dot. postępowania o udzielenie zamówienia publicznego w trybie przetargu nieograniczonego pn. **„Odnawialne źródła energii szansą poprawy jakości środowiska naturalnego w Gminie Niegowa”**

Wyjaśnienia treści SIWZ – Nr 2

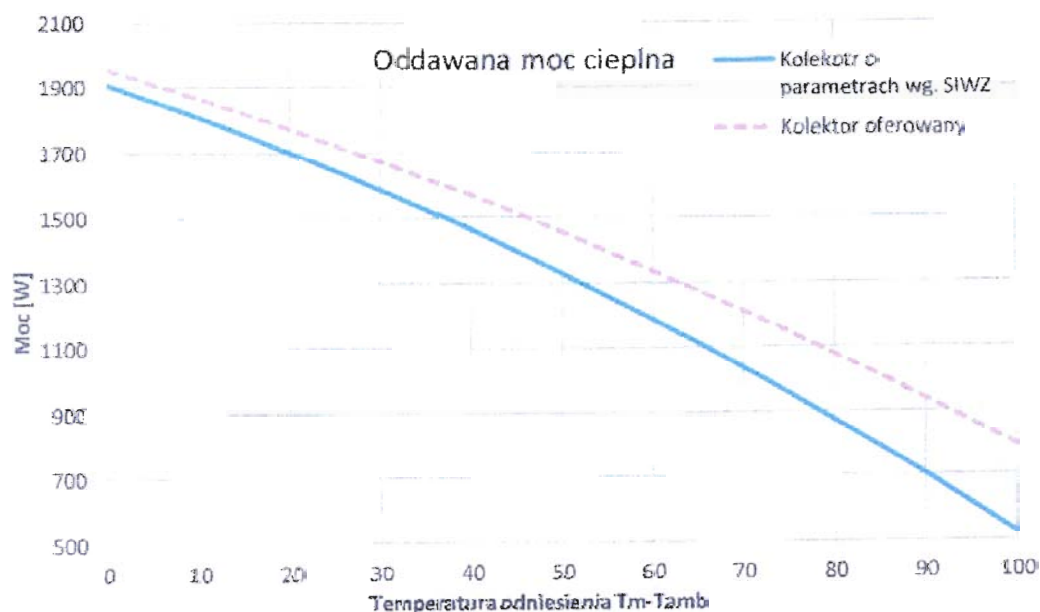
Ponieważ sprawność optyczna jest tylko jednym z kilku kryteriów decydujących o wydajności kolektora, **prosimy o dopuszczenie do zastosowania kolektora o sprawności optycznej minimum 82,5%,** pod warunkiem, że dzięki korzystniejszym innym parametrom, wydajność oferowanego kolektora w każdych warunkach pracy jest wyższa niż kolektora o minimalnym parametrach określonych przez Zamawiającego w opisie przedmiotu zamawiana, co przedstawia poniższy wykres:

Odp. Zamawiający dopuszcza obniżenie minimalnego parametru sprawności optycznej do wartości min. 82,5 % pod warunkiem zachowania pozostałych wymagań PFU i całej dokumentacji przetargowej.
